WZ.271.9.2022

dotyczy postępowania o udzielenie zamówienia publicznego pn.: „**Modernizacja boiska piłkarskiego oraz boisk Orlik na stadionie w Czersku**”, (ogłoszenie nr 2022/BZP 00051401/01 z dnia 09.02.2022r.).

WYJAŚNIENIE TREŚCI SWZ

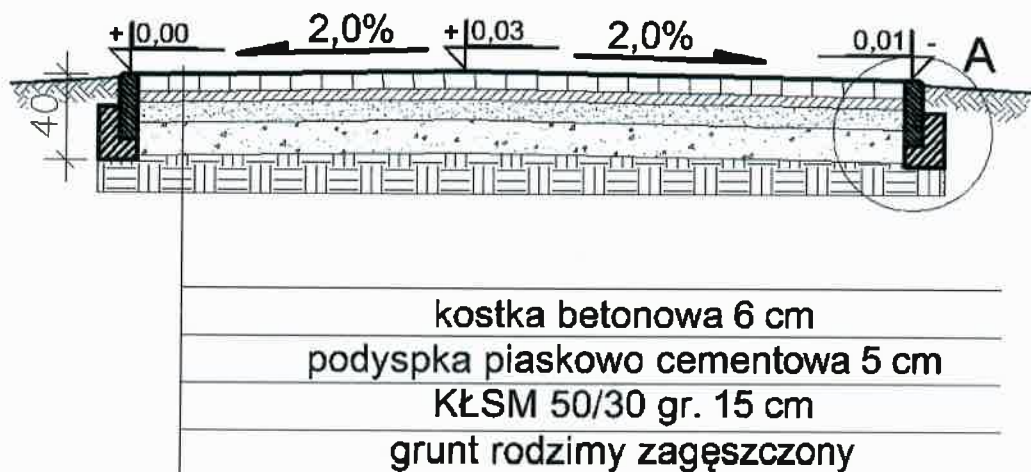
5. Czy wycinka drzew wchodzi w zakres przedmiotu zamówienia. Przebieg projektowanego chodnika koliduje z 7 drzewami.
 6. Proszę o określenie warstw konstrukcyjnych chodnika, ponieważ w dokumentacji projektowej zostało to pominięte.

1. W załączonej do dokumentacji projektowej STWiOR dla boiska piłkarskiego o wymiarach 90mx50m znalazł się błędny zapis dotyczący minimalnych parametrów dla nawierzchni z trawy syntetycznej. W poniższych wyjaśnieniach Zamawiający określił wymagane minimalne parametry dla systemu trawy syntetycznej na boisko piłkarskie oraz wymagane dokumenty, które należy przedstawić Zamawiającemu do zatwierdzenia przed przystąpieniem do układania tej nawierzchni.
2. Jak wyżej.
3. Jak odpowiedz na pytanie nr 1.
4. Zamawiający udostępnia aktualny rysunek z wymiarami boiska dużego oraz piłkochwyty w pliku pn. "Boisko do piłki nożnej 02 2022-02-18.pdf".
5. Wycinka wchodzi w zakres przedmiotu zamówienia.
6. Poniżej przedstawiono warstwy konstrukcyjne chodnika.
